Modulo per la presentazione delle osservazioni per i piani/programmi/progetti sottoposti a procedimenti di valutazione ambientale di competenza statale

Oggetto: Codice procedura 10847 - Costruzione ed esercizio di un impianto di produzione di energia elettrica da fonte eolica "FIORA" di potenza nominale pari a 52,8 MW, da realizzarsi nel comune di Manciano (GR) e delle opere ed infrastrutture connesse

TESTO DELLE OSSERVAZIONI

ALLEGATO n1 OSSERVAZIONI IMPIANTO EOLICO INDUSTRIALE "FIORA" COMPOSTO da n. 4 immagini e 4 pagine. IMMAGINE n. 1 .

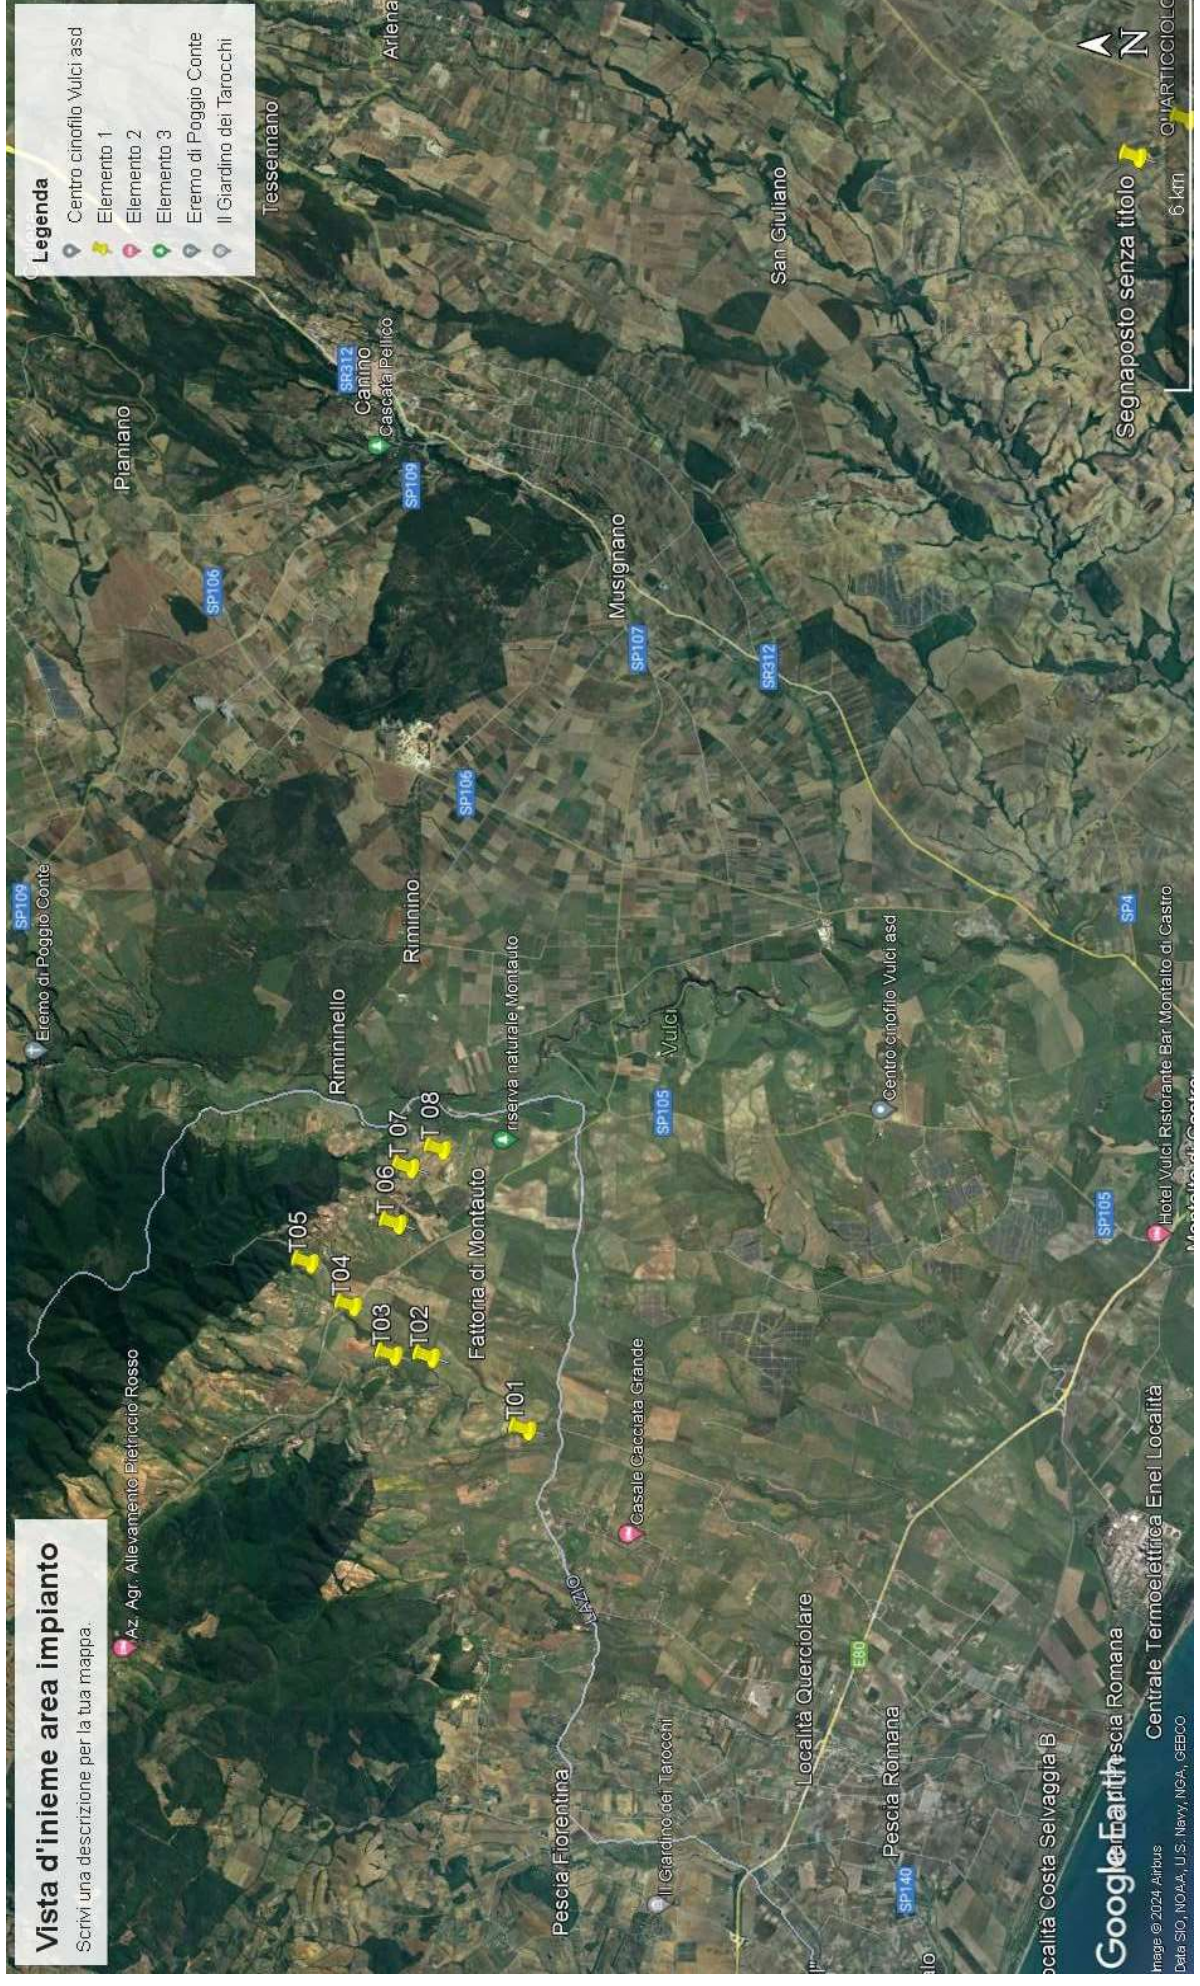
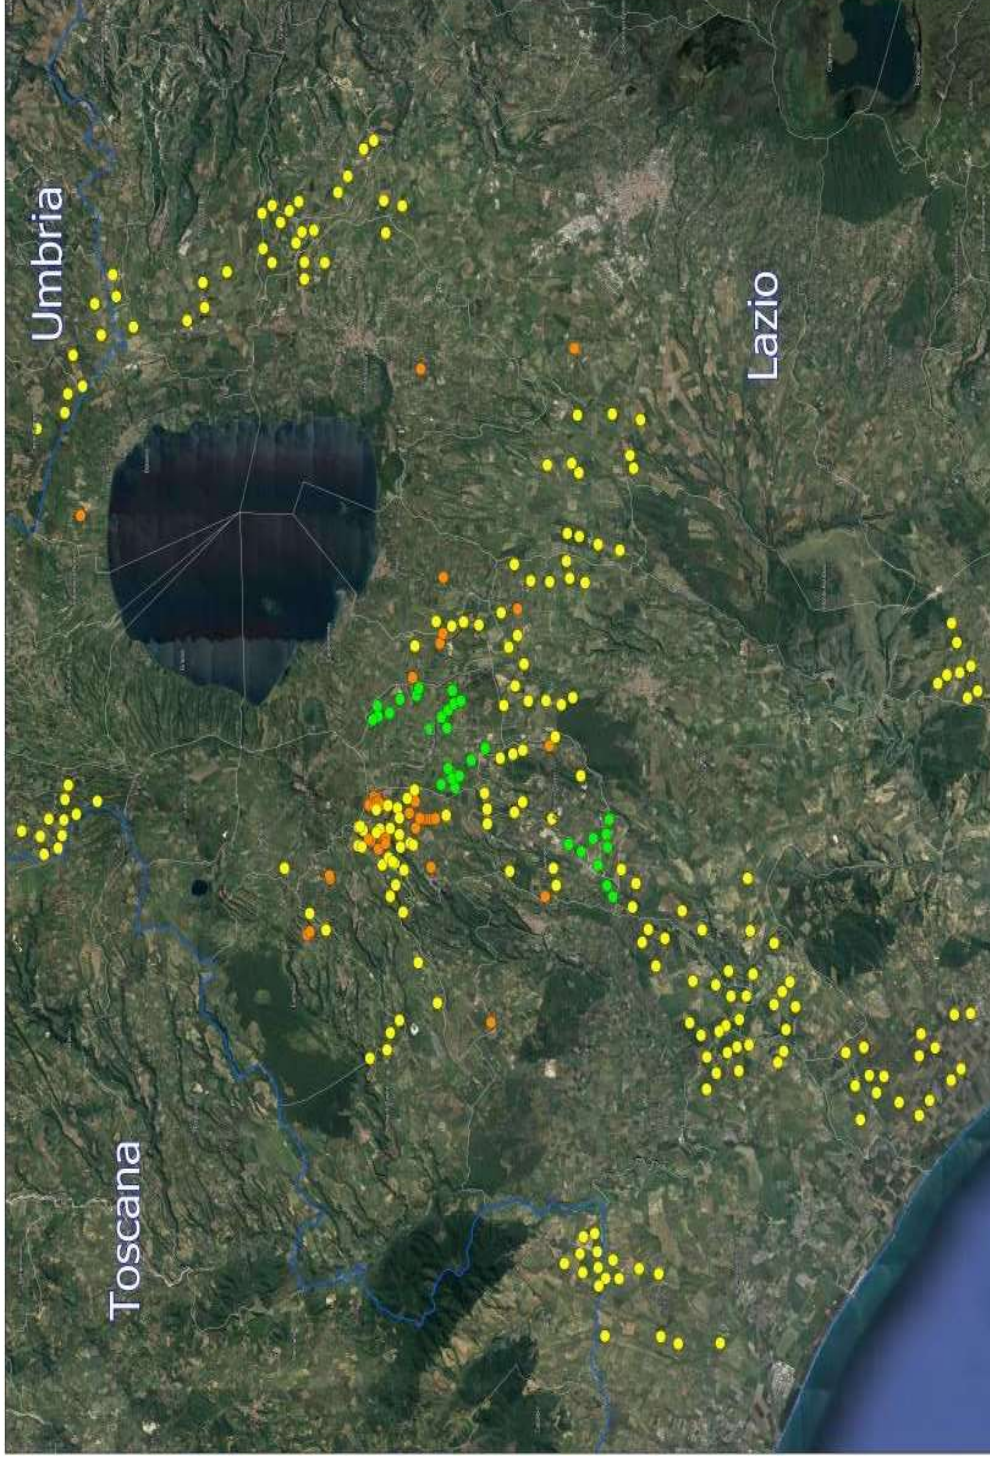
3) OSSERVAZIONE: CUMULO e SATURAZIONE IMPIANTI FER NELLA PROVINCIA di VITERBO, IN PARTICOLARE NEL COMUNE DI MONTALTO DI CASTRO E NELLA ZONA A CONFINE CON IL COMUNE di MANCIANO che SI TROVANO NELLO STESSO BACINO VISIVO.

La zona in cui in cui è stato progettato l'eolico Fiora è già occupata da diversi centinaia di ettari di impianti fotovoltaici già esistenti e in procedura VIA al Mase e alla Regione Lazio così come da diversi progetti di impianti eolici industriali (vedi Allegato Osservazioni immagini nn. 2,3 e 4. L'impianto eolico Fiora, pur trovandosi in Toscana ma nello stesso bacino visivo del territorio limitrofo laziale ed a poche centinaia di metri da una zona già estremamente satura del Lazio, andrebbe ad appesantire una situazione già *critica per la sostenibilità ambientale.*

IMMAGINE n. 3 MAPPA INTERVISIBILITA' IMPIANTI EOLICI (da aggiornare) esistenti e in procedura VIA al MASE e alla REGIONE LAZIO.

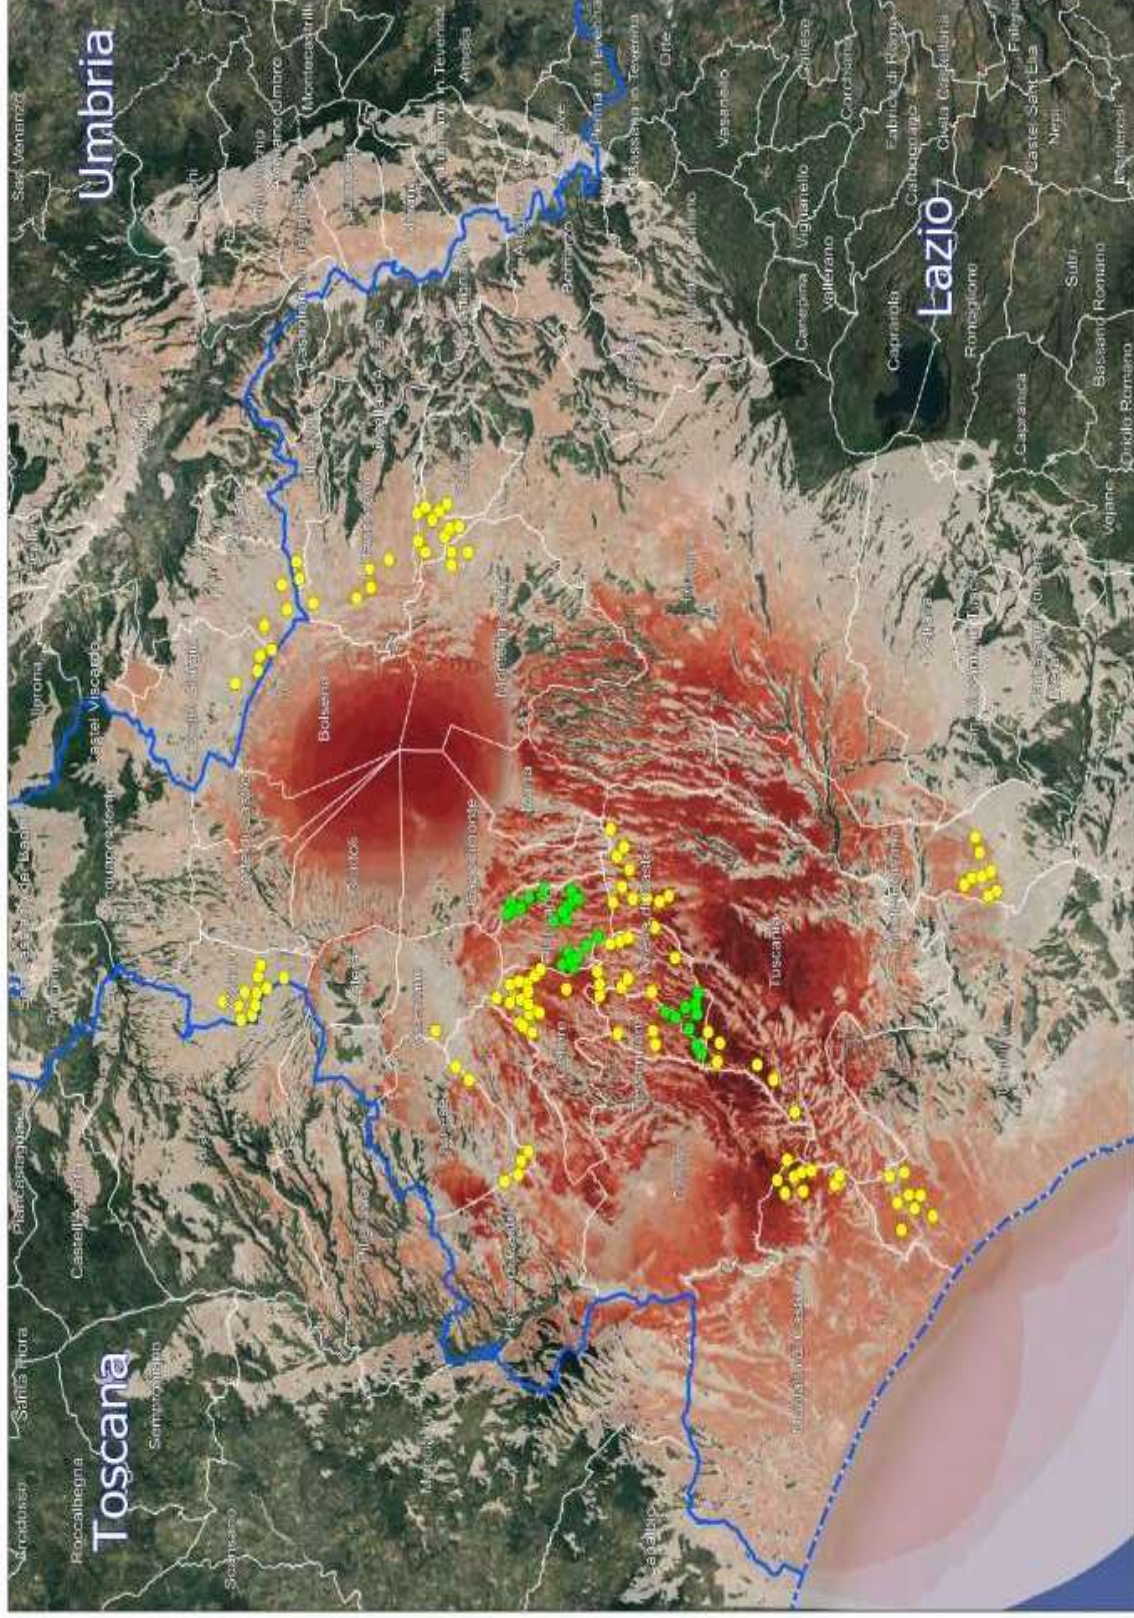
A riprova di quanto affermato si cita la D.G.R del Lazio n. 171 del 12.05.2023 che da atto dell'elevato impatto ambientale e paesaggistico causato dal cumulo di impianti FER nella Provincia di Viterbo e la conseguente saturazione del territorio. Si porta a conoscenza che la zona più intensamente occupata dagli impianti FER (fotovoltaico ed eolico) sia già esistenti con centinaia di ettari di fotovoltaico già realizzati (immagine n. 4 Allegato) che in procedura VIA al MASE e alla Regione Lazio si trovano nell'area di dettaglio, intermedia e vasta dell'impianto eolico industriale denominato Fiora.
